INWESTOR	 Zarząd Dróg i Utrzymania Miasta 53-633 Wrocław, ul. Długa 49 tel. 71 355 90 76 www.zdium.wroc.pl
JEDNOSTKA PROJEKTOWA	 DRO-KOM Damian Geisler Rościszewice, ul. Łąkowa 8 55-120 Oborniki Śląskie T, F +48 71 310 95 39 M +48 502 289 071 dro-kom@os.pl, drokom@op.pl
NAZWA ZADANIA	PRZEBUDOWA ULIC KAZIMIERZA WIELKIEGO I GRODZKIEJ W CELU WYZNACZENIA PRZEJŚĆ DLA PIESZYCH NA SKRZYŻOWANIACH Z UL. RUSKĄ, UL. ŚW MIKOŁAJA I MOSTEM UNIWERSYTECKIM WE WROCŁAWIU
KATEGORIA OBIEKTU	XXV, XXVI
TEMAT OPRACOWANIA	PROJEKT PRZEBUDOWY ULIC KAZIMIERZA WIELKIEGO I GRODZKIEJ W CELU WYZNACZENIA PRZEJŚĆ DLA PIESZYCH NA SKRZYŻOWANIACH Z UL. RUSKĄ, UL. ŚW MIKOŁAJA I MOSTEM UNIWERSYTECKIM WE WROCŁAWIU

BRANŻA	STADIUM DOKUMENTACJI	UMOWA
DROGI - ul. Ruska	PROJEKT BUDOWLANY I WYKONAWCZY	TXZ/TRP/008/7/2017

Dotyczy: Opracowania dokumentacji projektowej „Przebudowa ulic Kazimierza Wlk. i Grodzkiej w celu wyznaczenia przejść dla pieszych na skrzyżowaniach z ul. Ruską, Św. Mikołaja i Mostem Uniwersyteckim we Wrocławiu”.

1:500	05.2017	TXZ/TRP/008/7/2017	DROGI	PB i PW	-	2

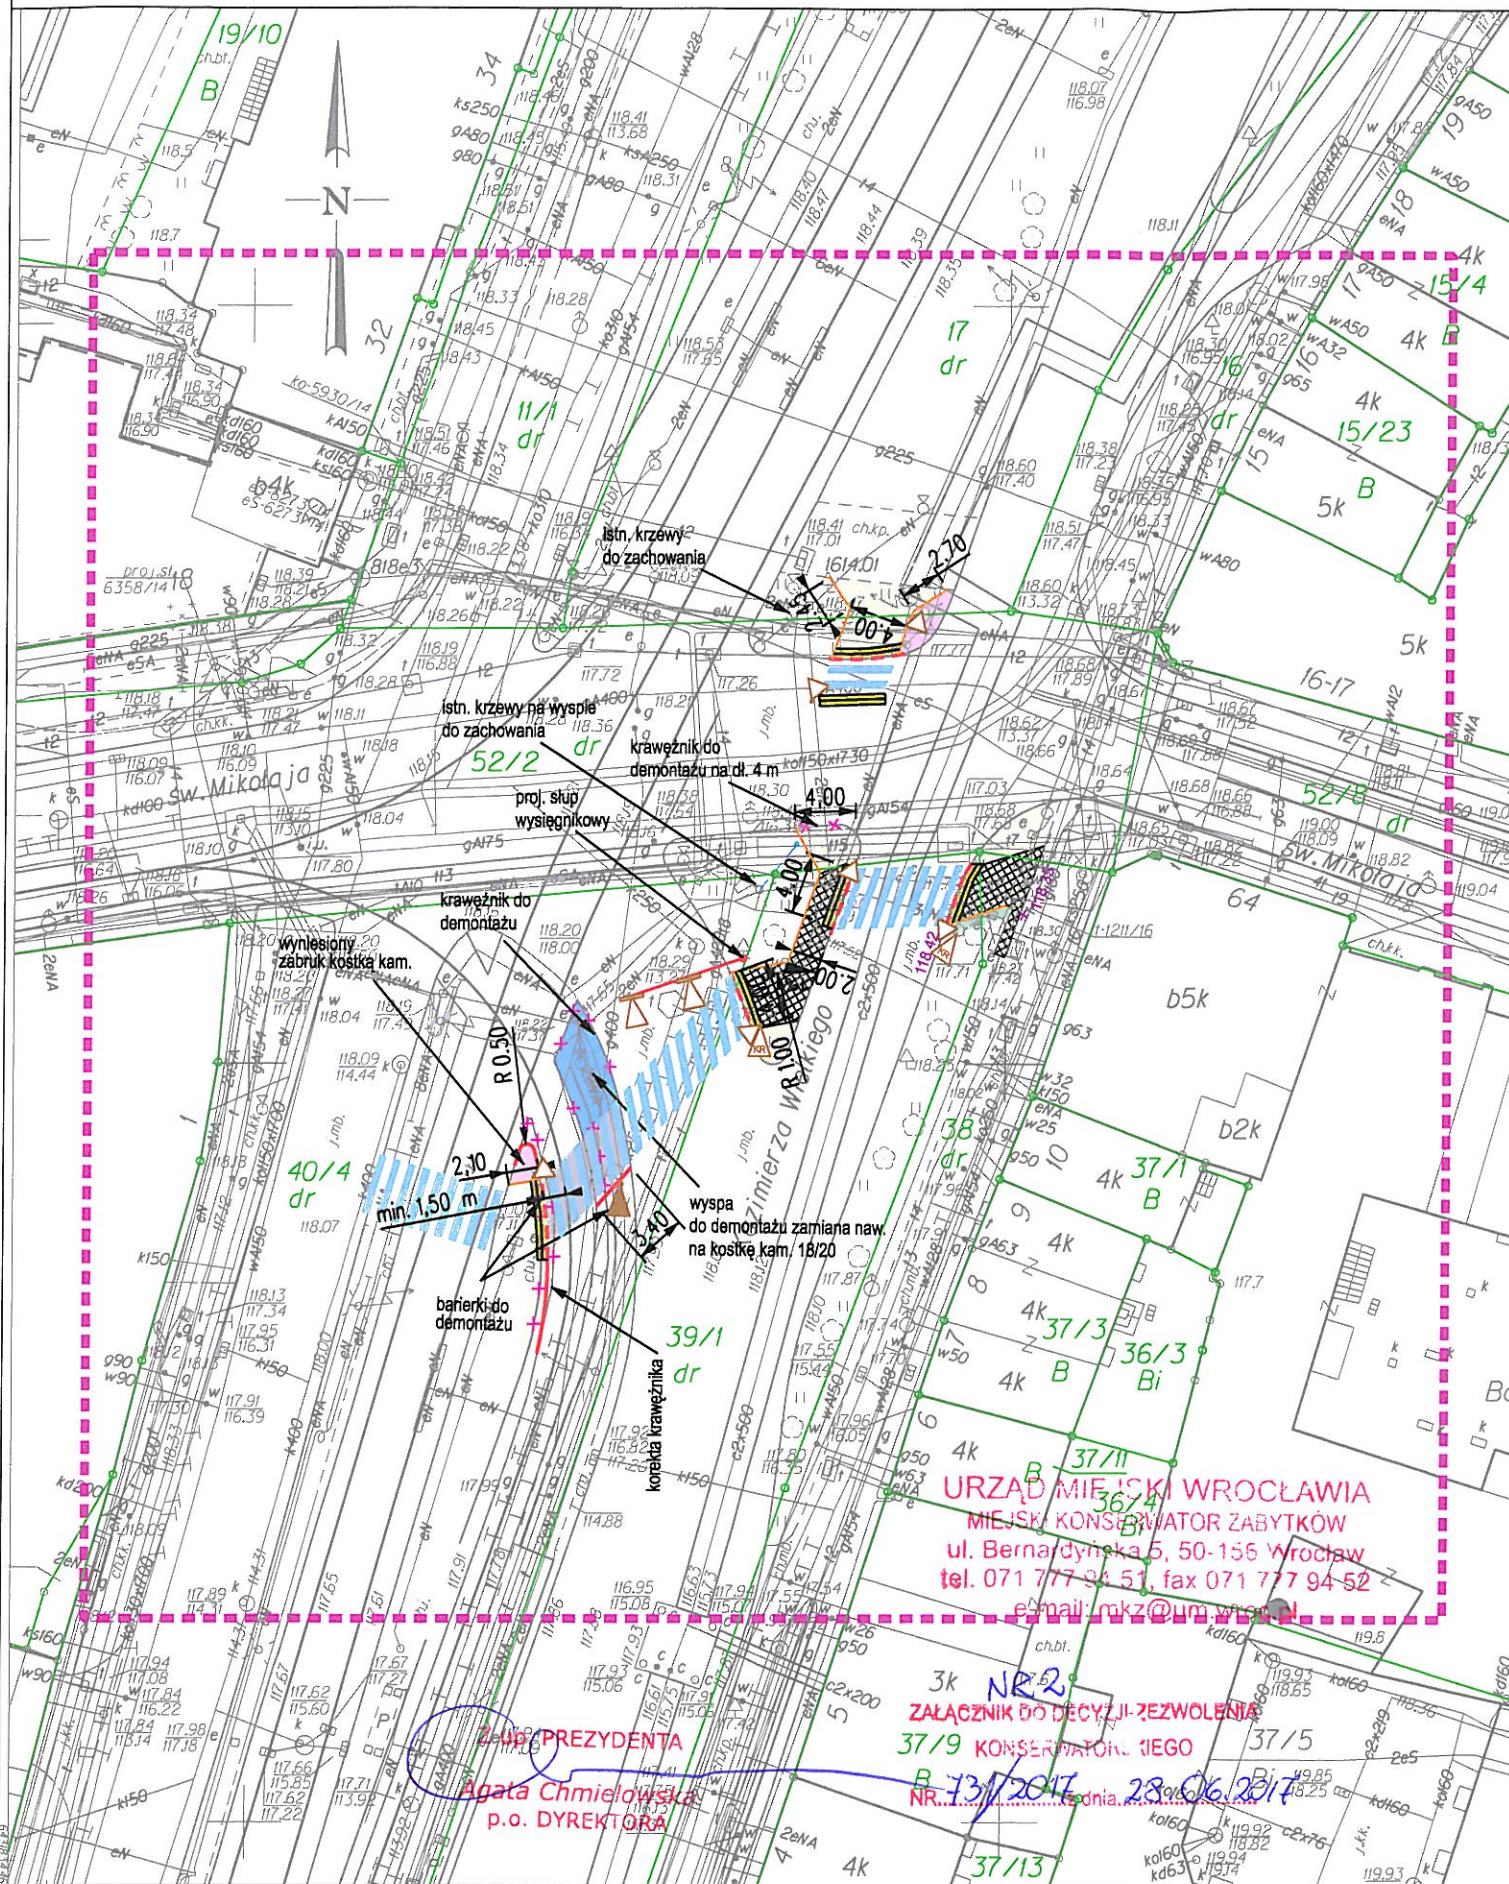
1. Na rys. 2 dla docelowej organizacji ruchu (skrzyżowanie Kazimierza Wielkiego – Św. Mikołaja):
 - zaprojektować przebieg chodnika na wyspie według załączonego szkicu wraz z przeniesieniem sygnalizatora dla pieszych na drugą stronę;
 - przy przejściu przez torowisko część wyniesioną w zabruku po stronie wschodniej zrównać z poziomem jezdni, a część po stronie zachodniej zakończyć (wyrównać) krawężnikiem;
 - zachować ciągłość i jednolitość poziomu przejść dla pieszych.

1:500	05.2017	TXZ/TRP/008/7/2017	DROGI	PB i PW	-	4

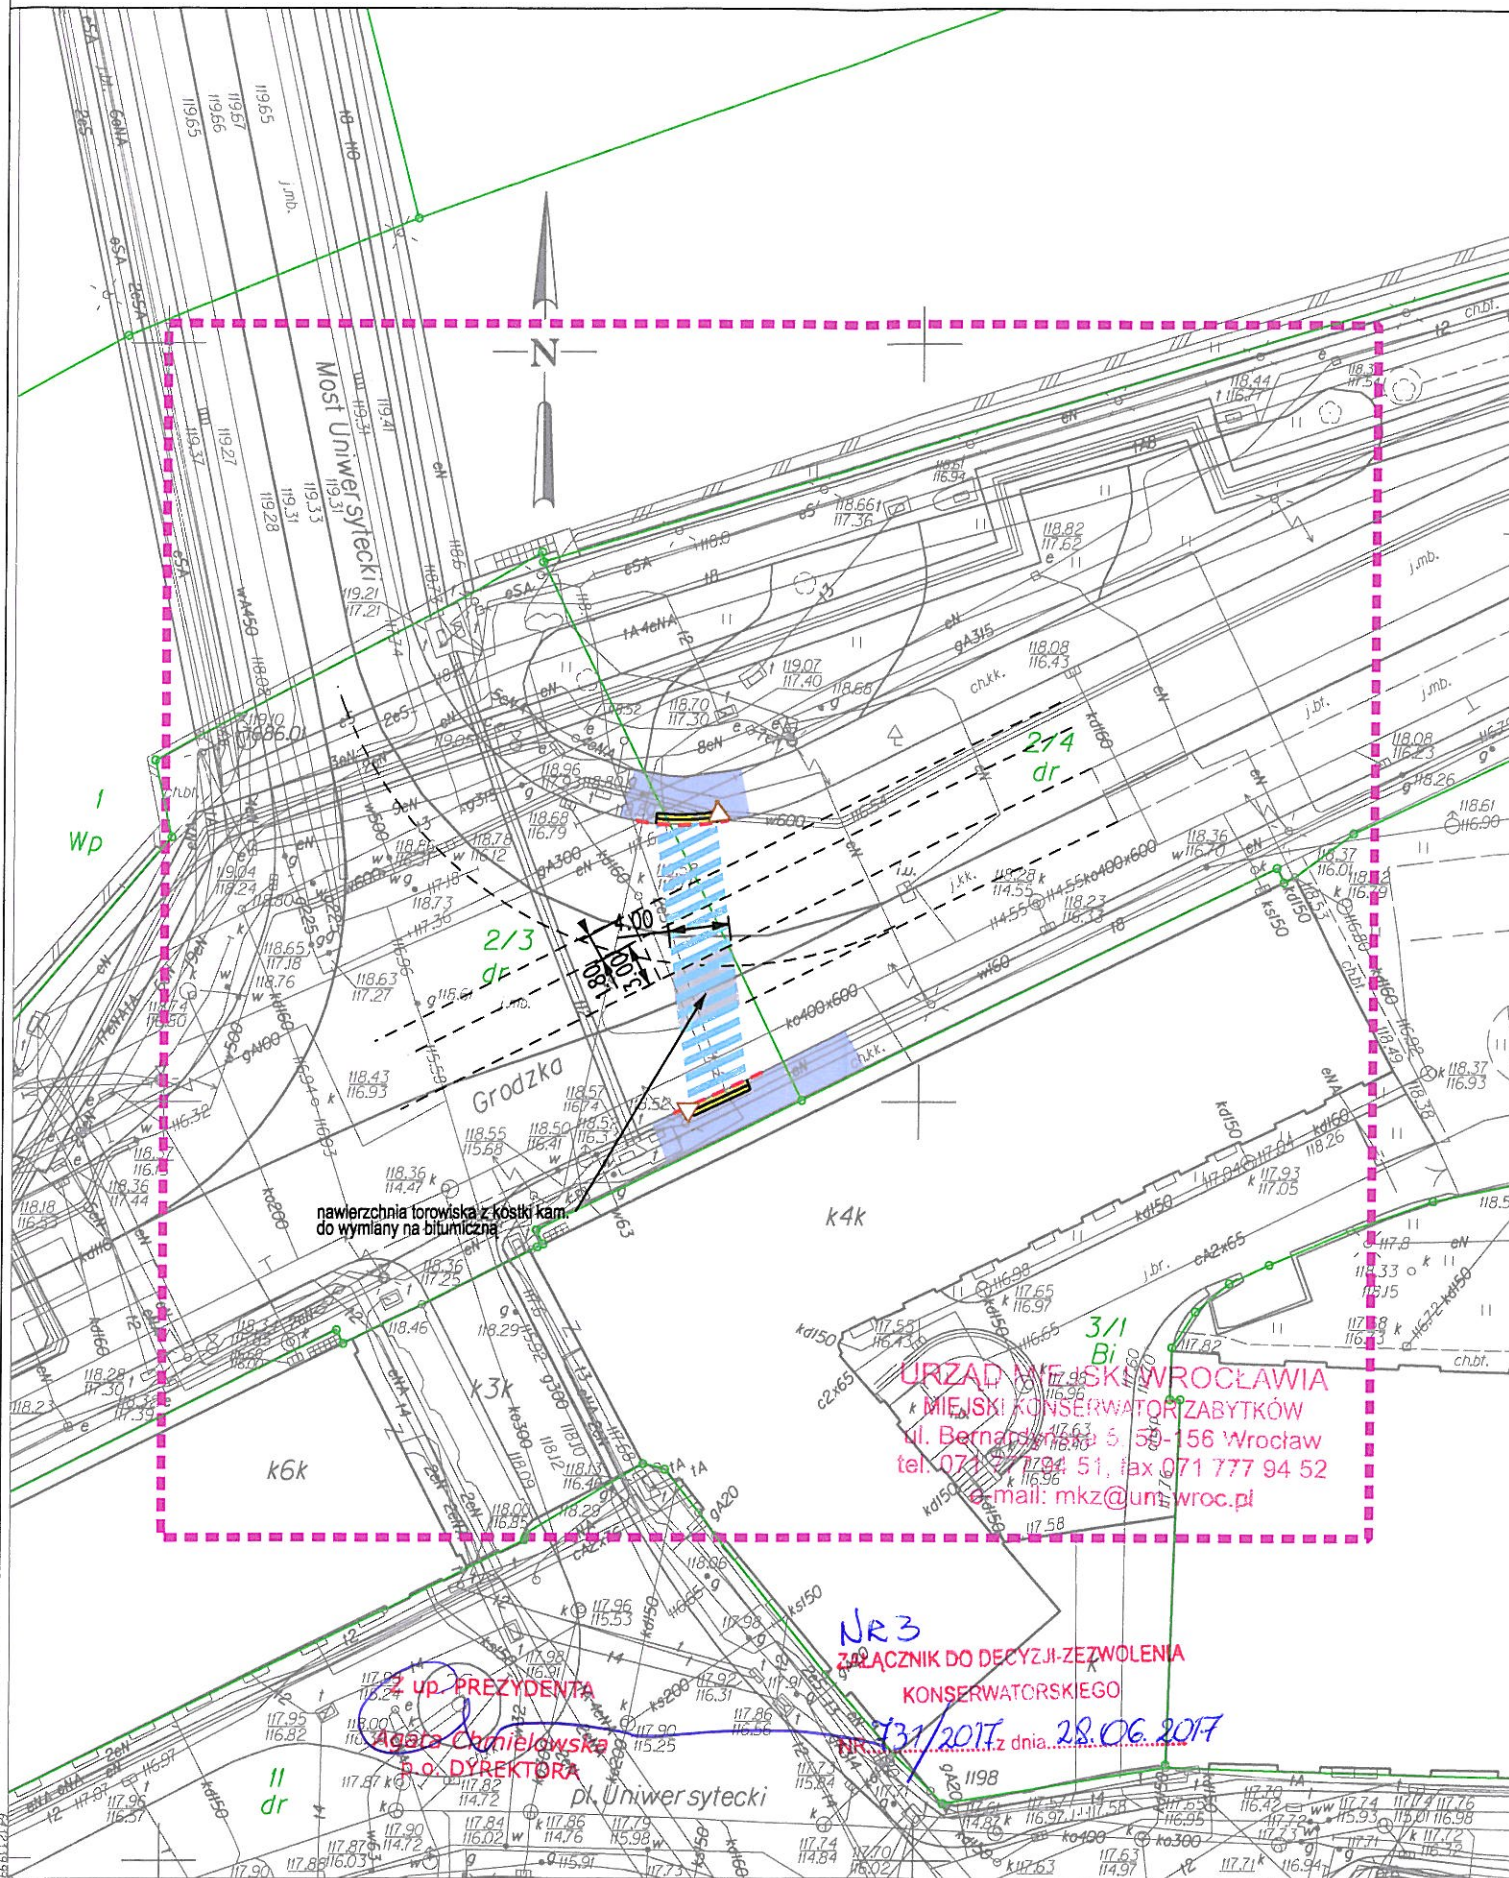
18. Na planie sytuacyjnym pokazać znaki F-11.
19. Dla sygnalizatora P2d zachować skrajnię.
20. Występuje niezgodność w harmonogramie w pracy lokalnej i systemowej (praca 24h).
21. Należy ujednolicić nazewnictwo sygnalizatora rowerowego KR2b na planie sytuacyjnym z programem pracy sygnalizacji.

1:500	09.2017	DROGI	
TXZ/TRP/008/7/2017		PB I PW	2

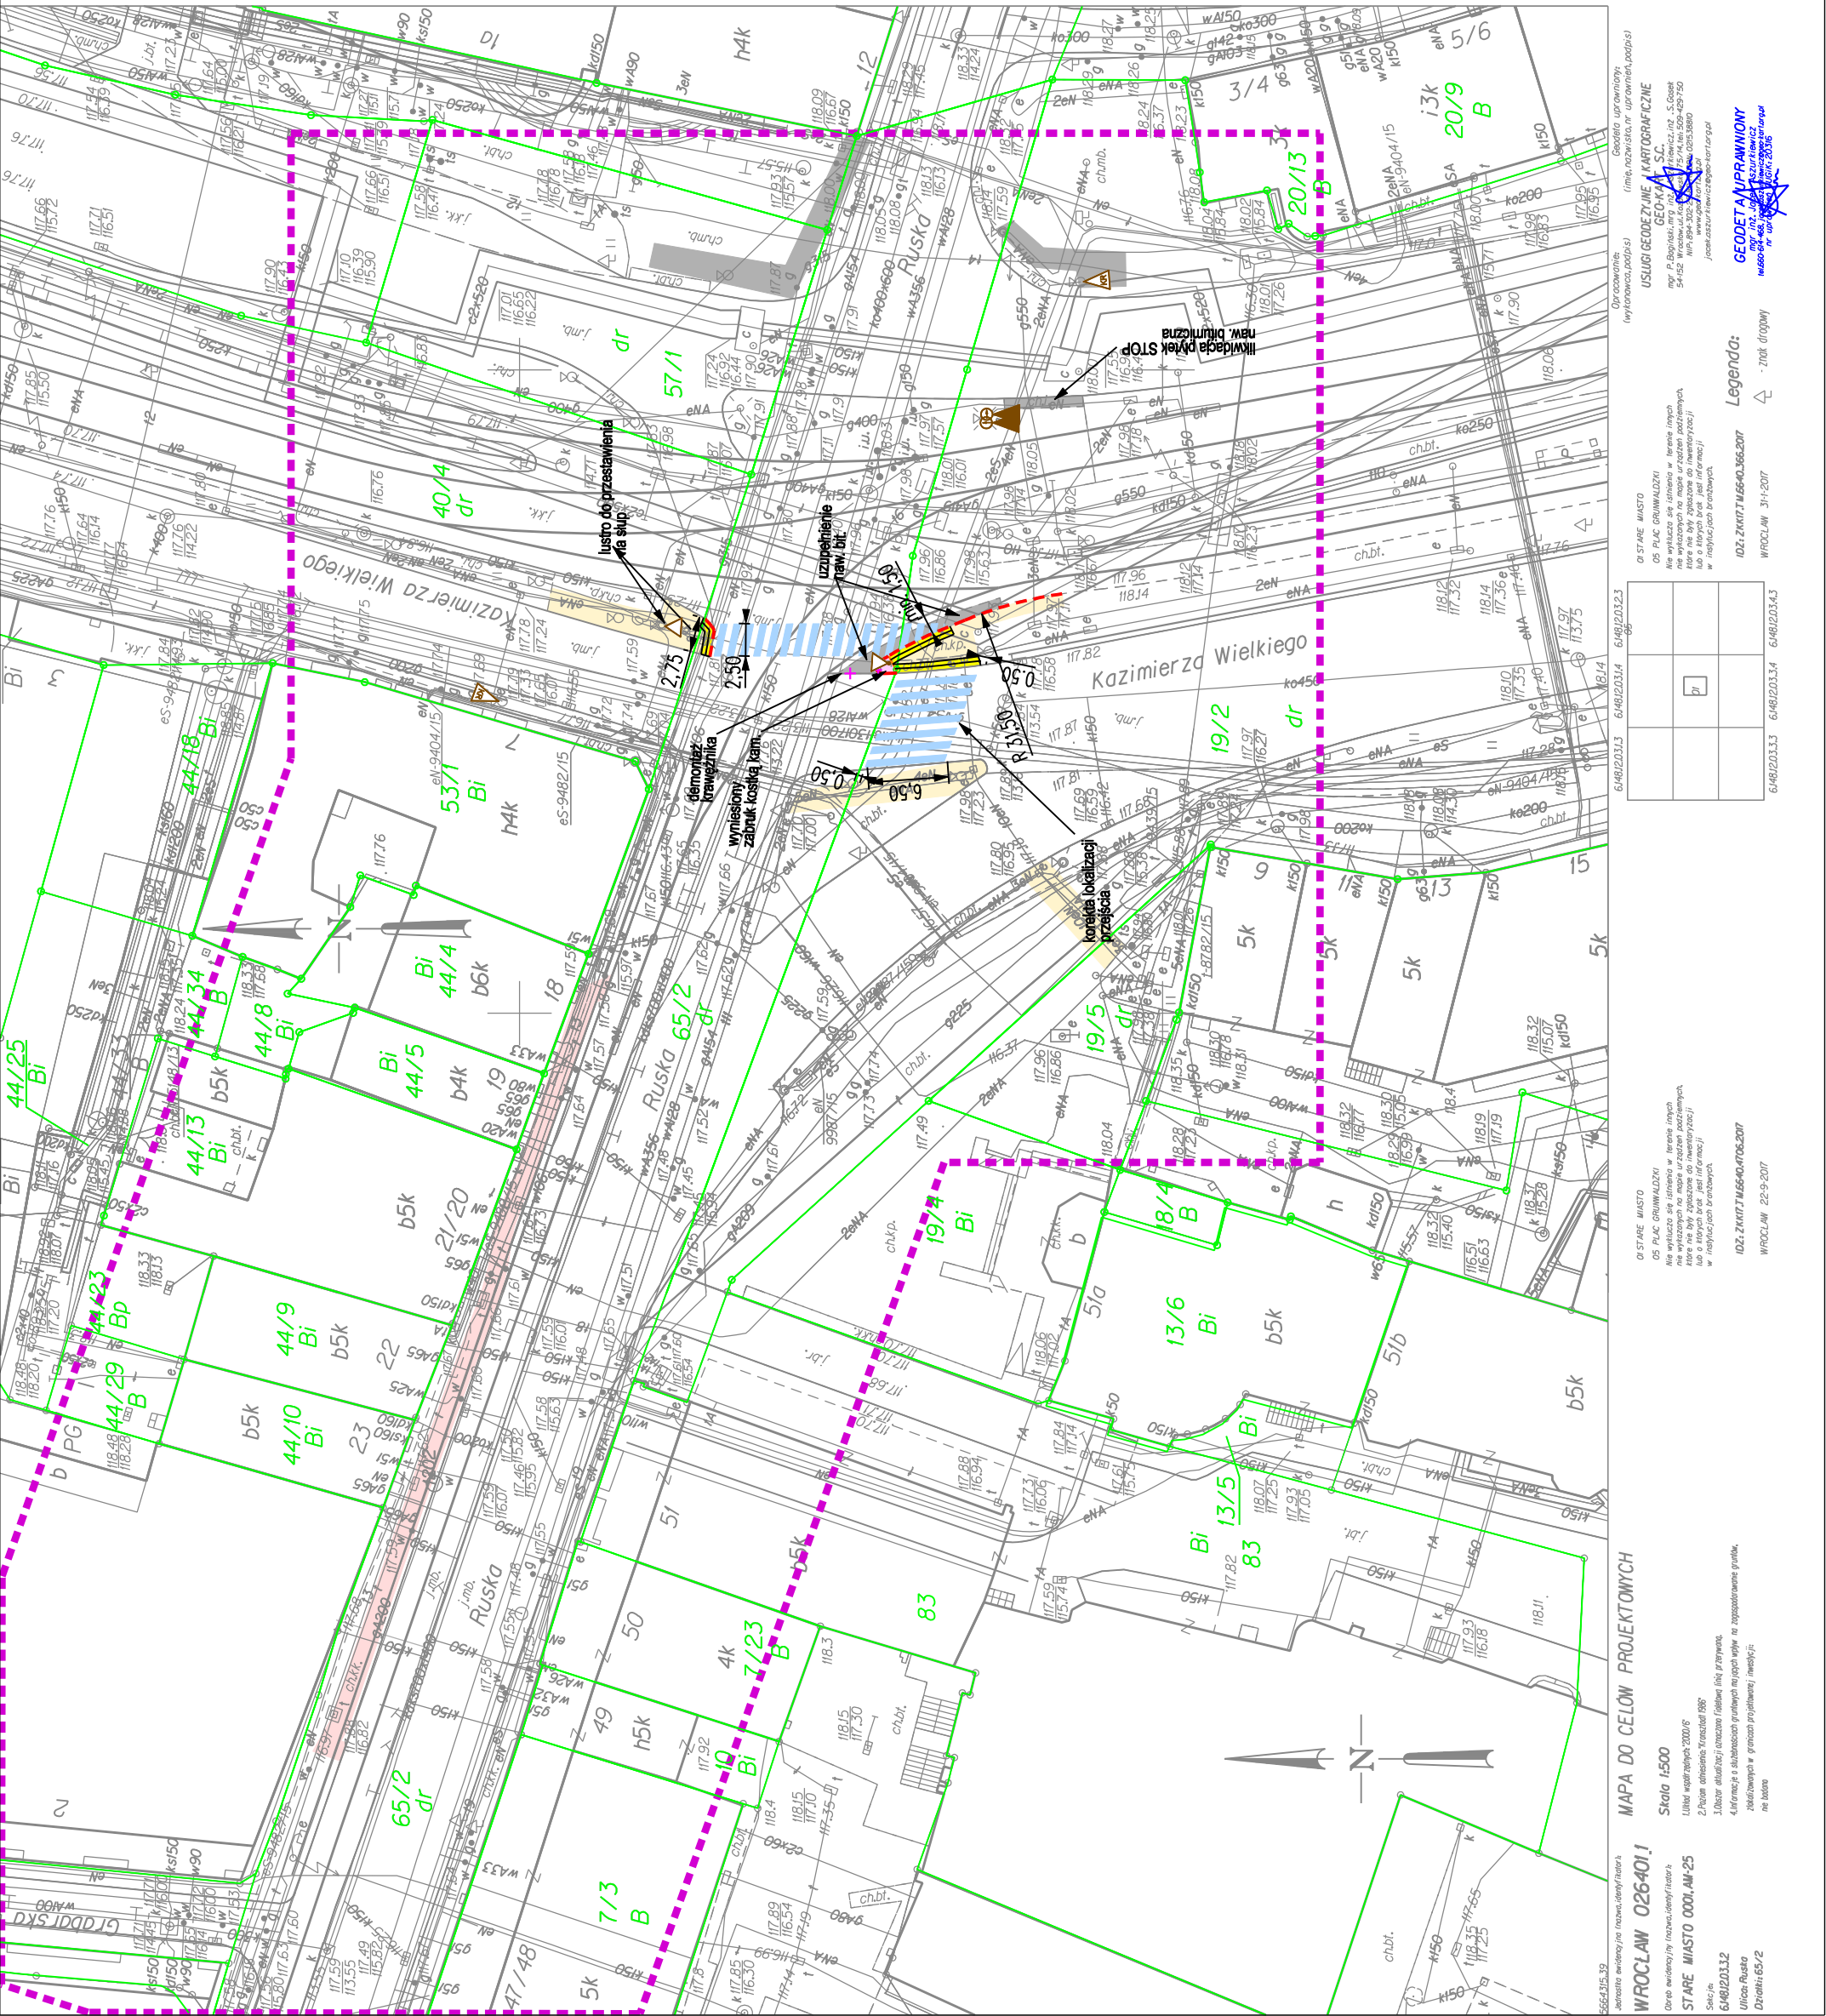
1. Uporządkować numery grup na schemacie skrzyżowania
2. Przemianować grupę 5 na 4 w tabeli czasów międzyzielonych.
3. Dla sygnalizatora P41a zachować skrajnię drogową i tramwajową.

4. Należy pokazać demontowane sygnalizatory na planie sytuacyjnym w ORD i programach pracy sygnalizacji.
5. Należy uwzględnić demontowane sygnalizatory w zestawieniu.
6. Tabliczkę kierunkową nad sygnalizatorem Q3a pokazać jako kierunek w lewo.
7. W zestawieniu detektorów należy pokazać na których kamerach są projektowane pola „mac”.
8. Pola detekcji AD (e4, e5 i e1, e2) należy rysować wyłącznie jako detekcję kołową.
